リコール届出一覧表

リコール届出日：平成22年1月20日

リコール届出番号	外-1643	リコール開始日	平成22年1月21日	
届出者の氏名又は名称	フォルクスワーゲン グループ ジャパン株式会社 代表取締役 ゲラシモス・ドリザス	製作国：ドイツ連邦共和国 製作者名：フォルクスワーゲン株式会社 問い合わせ先：フォルクスワーゲン カスタマー センター (フリーフォン) 0120-993-199 (アドレス) <a href="http://www.volkswagen.co.jp/">http://www.volkswagen.co.jp/</a>		
不具合の部位 (部品名)	燃料装置 (燃料パイプ)			
基準不適合状態にあると認める構造、装置又は性能の状況及びその原因	燃料パイプの形状が不適切なため、燃料ポンプの吐出口に押す力が加わっているものがある。そのため、そのまま使用を続けると燃料ポンプの樹脂パイプ部に亀裂が発生し、燃料が漏れるおそれがある。			
改善措置の内容	全車両、燃料パイプの固定位置を調整しケーブルバインダーで固定する。また、燃料漏れがあるものは燃料ポンプを新品と交換する。			
不 具 合 件 数	27件	事故の有無	なし	
発 見 の 動 機	市場からの報告による。			
自動車使用者及び自動車分解整備事業者に周知させるための措置	<ul style="list-style-type: none"> <li>・使用者：ダイレクトメールで通知する。</li> <li>・自動車分解整備事業者：日整連発行の機関誌に掲載する。</li> <li>・対策実施済車には、運転者席側ドア開口部のドアロックストライカー付近に外-1643ステッカーを貼付する。</li> </ul>

## 改善箇所説明図

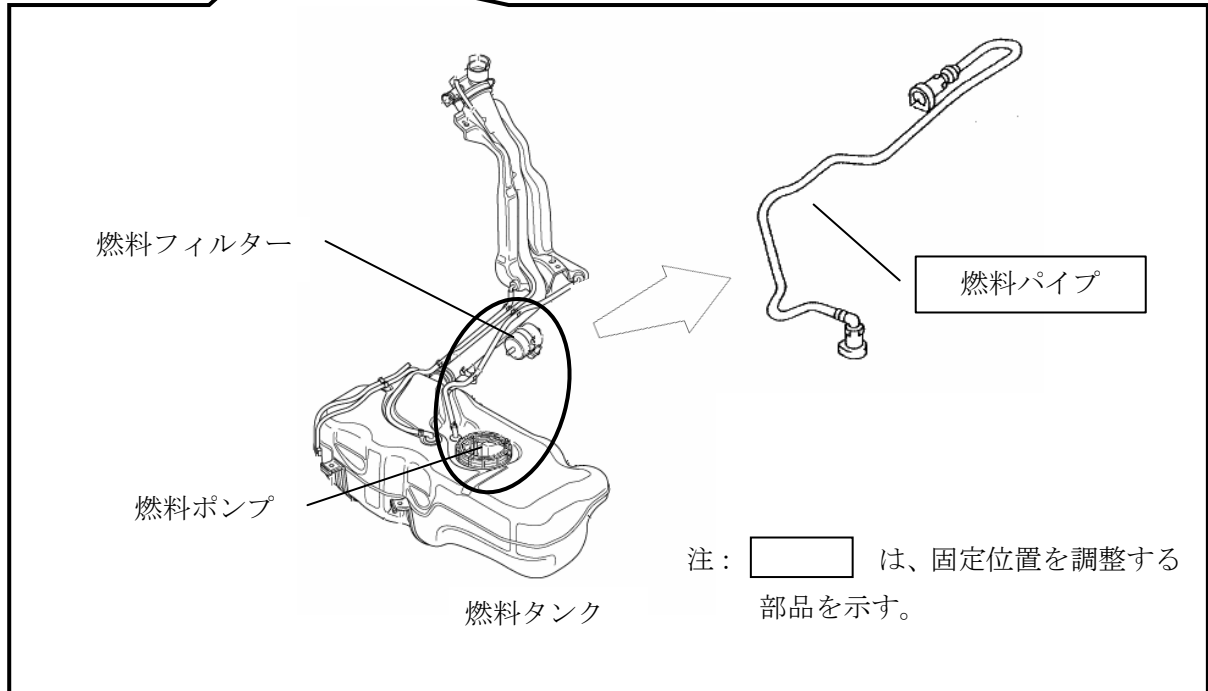
燃料パイプの形状が不適切なため、燃料ポンプの吐出口に押す力が加わっているものがある。そのため、そのまま使用を続けると燃料ポンプの樹脂パイプ部に亀裂が発生し、燃料が漏れるおそれがある。

全車両、燃料パイプの固定位置を調整しケーブルバインダーで固定する。また、燃料漏れがあるものは燃料ポンプを新品と交換する。
